Oktober 2013

Langzeitbetrieb Kernkraftwerk Mühleberg Stellungnahme der KNS

KNS 11/292.5

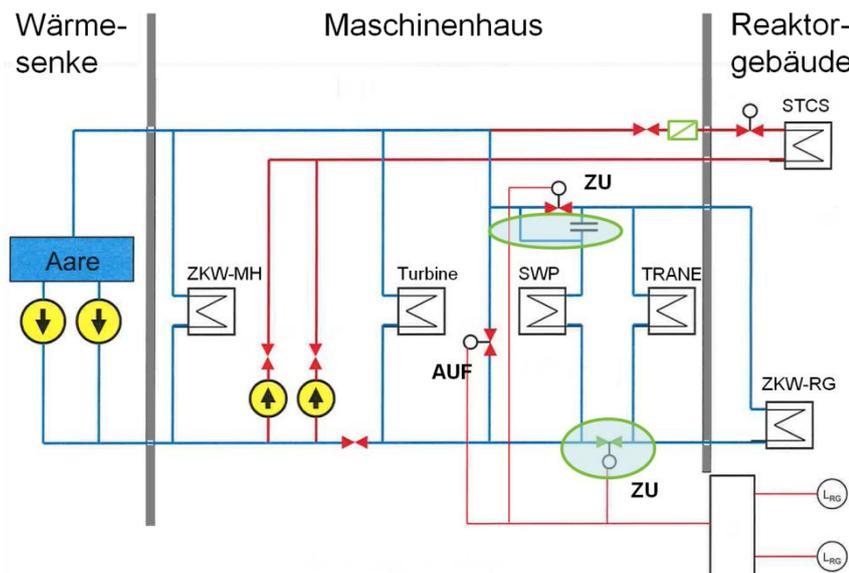
Frage KNS Wo genau befindet sich diese Absperrarmatur im Hilfskühlwassersystem, aus welchen Komponenten besteht sie und wie funktioniert sie?

Antwort ENSI *Das KKM hat in der Revision 2011 den Strang des Hilfskühlwassersystems (HiKW) zum Zwischenkühler im Reaktorgebäude (ZKW-RG) mit einer motorisierten Absperrarmatur nachgerüstet. Die Armatur dient der automatischen Absperrung des HiKW-Stranges zum ZKW-RG vom Hilfskühlwassersystem im Falle einer internen Überflutung im Reaktorgebäude (RG) auf der Ebene –11 m. Die motorisierte Absperrarmatur befindet sich im Maschinenhaus auf der Kote 0 m. Die automatische Schliessung der Absperrklappe ist Teil der betrieblichen Isolationslogik bei Hilfskühlwasserleckagen im RG. Diese Logik wird durch beide SUSAN-Alarme „Niveau RG > –10,9 m“ (10 cm Wasserpegel über dem Boden) aktiviert. Zur Isolationslogik gehört ebenfalls das Sicherstellen eines Bypasses und Abschalten des Aggregates zur Gebäudekühlung, welches durch den Strang zum ZKW-RG versorgt wird. Damit wird sichergestellt, dass der HiKW-Strang zum ZKW-RG im Falle einer internen Überflutung des RG durch das Hilfskühlwasser vom Reaktorgebäude abgesperrt wird (und die Sicherheitssysteme im RG verfügbar bleiben),*

jedoch das Hilfskühlwassersystem für andere Verbraucher weiterhin zur Verfügung steht. Zusätzlich wurde eine Rückschlagklappe zwischen Aare und STCS-Wärmetauscher¹⁰ eingebaut.

Die KNS stellt fest, dass diese Nachrüstung zum Schutz der Ebene –11 m beiträgt, wo viele Sicherheitseinrichtungen untergebracht sind. Sie anerkennt den damit geleisteten Beitrag zur Erhöhung der Anlagensicherheit.
